Nr postępowania: GUM2023ZP0039

postępowanie o udzielenie zamówienia publicznego prowadzone w trybie przetargu nieograniczonego, na podstawie art. 132 ustawy z dnia 11 września 2019 r. - Prawo zamówień publicznych (Dz. U. z 2022 r. poz. 1710 ze zm.) pn. **Budowa Uniwersyteckiego Centrum Stomatologicznego Gdańskiego Uniwersytetu Medycznego przy ul. M. Skłodowskiej – Curie w Gdańsku.**

Gdański Uniwersytet Medyczny jako Zamawiający, na podstawie art. 135 ust. 2 i 6 ustawy Pzp, udziela odpowiedzi na pytania, które wpłynęły w niniejszym postępowaniu.

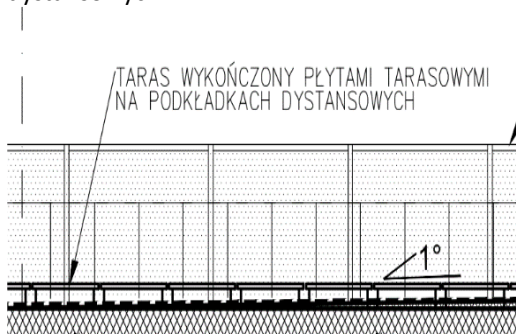
Prosimy o podanie specyfikacji wykonania sufitu rastrowego w windach, oraz jego koloru RAL.

Odpowiedź_Nieobowiązująca

W kabinach dźwigów osobowych należy zastosować sufit z paneli ze stali nierdzewnej.

Opd. Ściany i sufit – panele ze stali nierdzewnej. Wykończenie podłogi – płyty granitowe gr. 2 cm, klejone.

Odpowiedź_Zmieniona_Obowiązująca

W kabinach dźwigów osobowych należy zastosować sufit z paneli ze stali kwasoodpornej.
